3号機原子炉格納容器内取水設備のうち 一部鋼管の再製作について

2022年3月14日

東京電力ホールディングス株式会社

3号機原子炉格納容器内取水設備の系統概要図

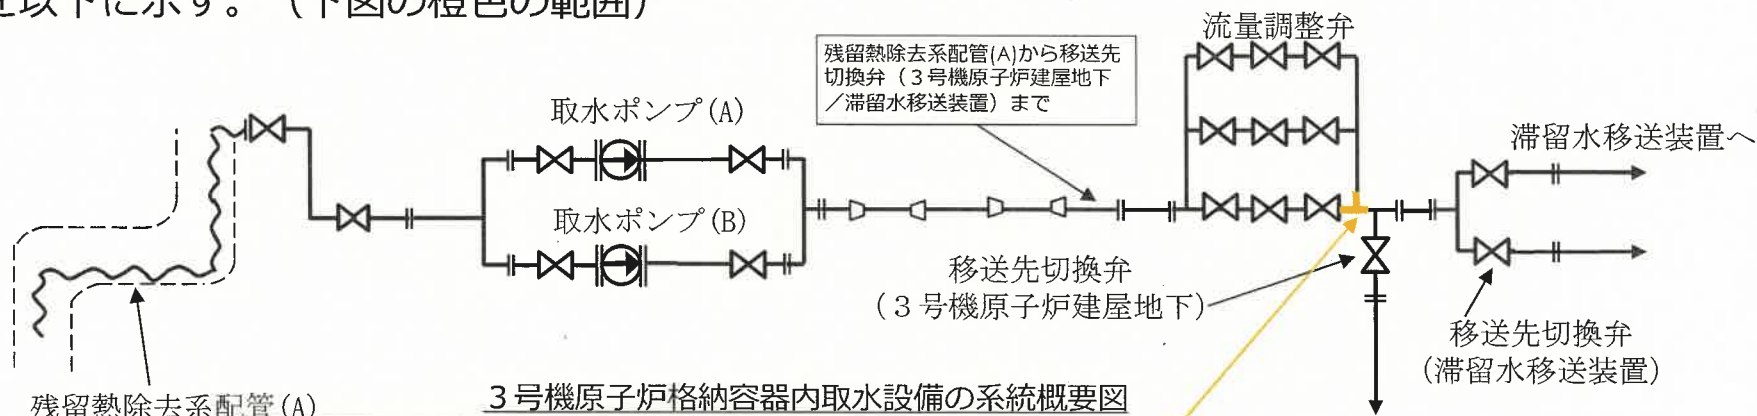
再製作する鋼管は、主配管「残留熱除去系配管(A)から移送先切換弁（3号機原子炉建屋地下／滞留水移送装置）まで」のうち流量調整弁と移送切換弁の間の一部。再製作する鋼管の範囲を以下に示す。（下図の橙色の範囲）

再製作する鋼管（スプール）

- 3号機原子炉格納容器内取水設備の主配管のうち、一部の鋼管の寸法(配管長さ)が設計仕様と相違していることを確認。
- 現状の寸法では当該鋼管の組立てが出来ないため、寸法を修正した鋼管の再製作を行う。
- 当該鋼管の再製作に伴う実施計画の記載内容及び使用前検査の申請内容に変更は無いが、使用前検査のうち鋼管の材料/寸法/耐圧検査(記録確認)は実施済。(寸法検査の確認項目は鋼管の口径/厚さであり、修正する寸法値(配管長さ)は確認項目ではない。)
- 今後、再製作した鋼管について、材料/寸法/耐圧検査を行う。
